CHECKLIST DE REVISION DE PROYECTO

L TEZONTLE 087

MARCA - M² AUTORIZADOS
AMERICAN EAGLE
VENDOR 188
32.27 M²

No. REQUERIMIENTO
D5-17-51

PLANTA ARQUITECTONICA
ESC. 1:50

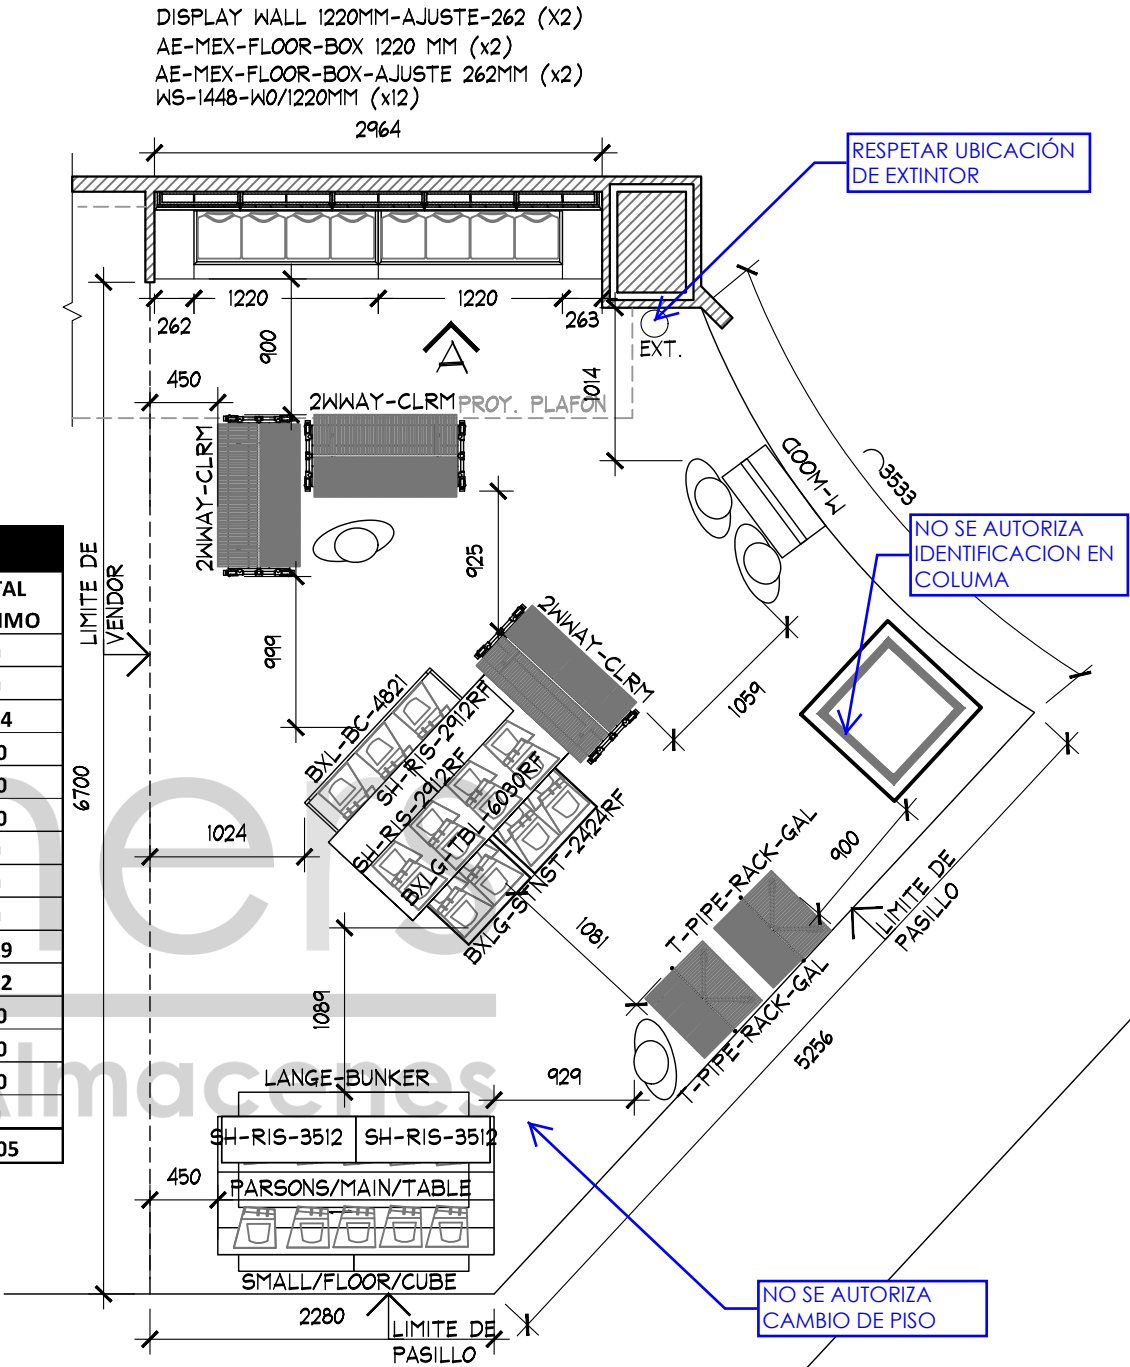
NOTA IMPORTANTE:
SE REQUIERE RETIRO DE MOBILIARIO
CENTRAL Y GENERICOS POR LIVERPOOL.

CONTACTO EXISTENTE EN PERIMETRO.
PISO EXISTENTE CERAMICO GENERICO
(VER LEVANTAMIENTO).

MARCA SE APEGARA A LAS NOTAS DE
ANTEPROYECTO

VALIDACION DE CARGA PENDIENTE POR COMPRAS

ADECUARSE A LOS CONTACTOS EXISTENTES, DE NO SER ASÍ LOS NUEVOS CONTACTOS O REUBICACIONES SERÁN CON CARGO A LA MARCA

ALZADO A
ESC. 1:50

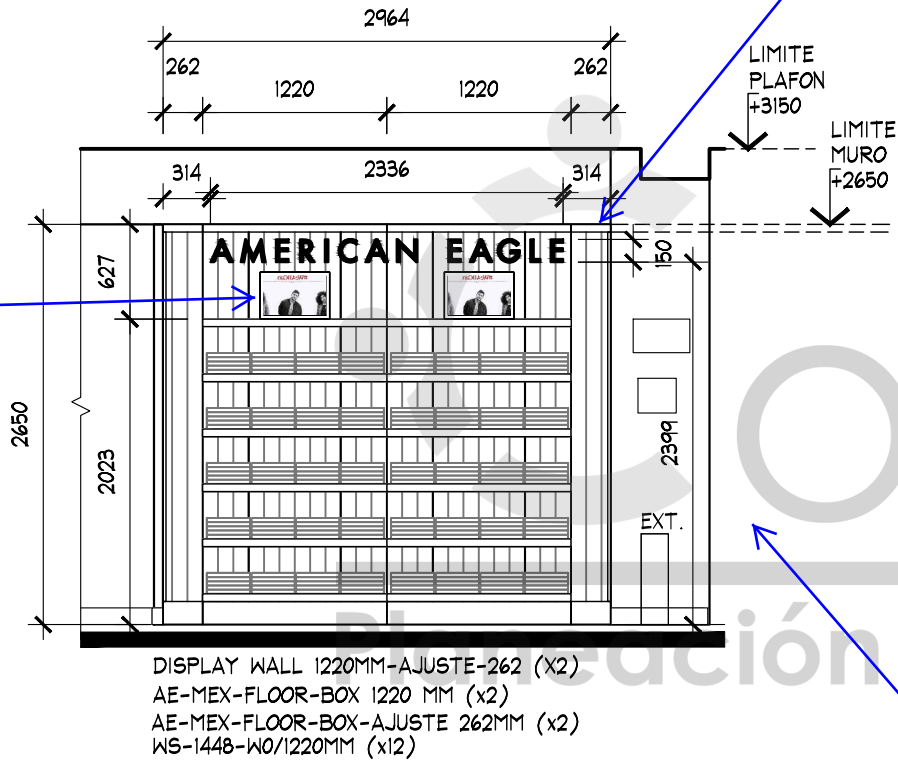
CUALQUIER ELEMENTO DISPLAY DEBEREA SER VALIDADO POR LA DIRECCION CORRESPONDIENTE (Aplicable a todos los perimetros)

RESPECTAR UBICACIÓN DE EXTINTOR

PLANTA DE FUERZA
ESC. 1:50

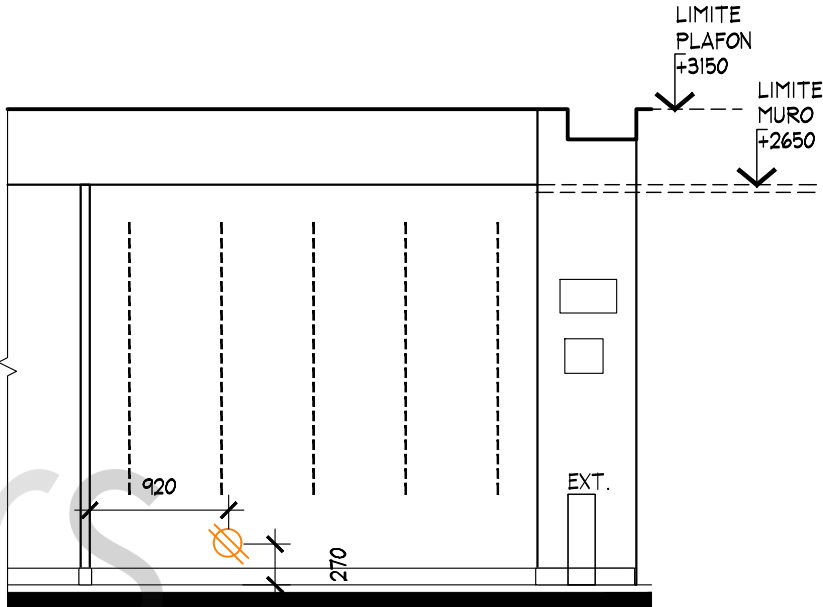
ADECUARSE A LOS CONTACTOS EXISTENTES, DE NO SER ASÍ LOS NUEVOS CONTACTOS O REUBICACIONES SERÁN CON CARGO A LA MARCA

NO SE AUTORIZA CAMBIO DE PISO
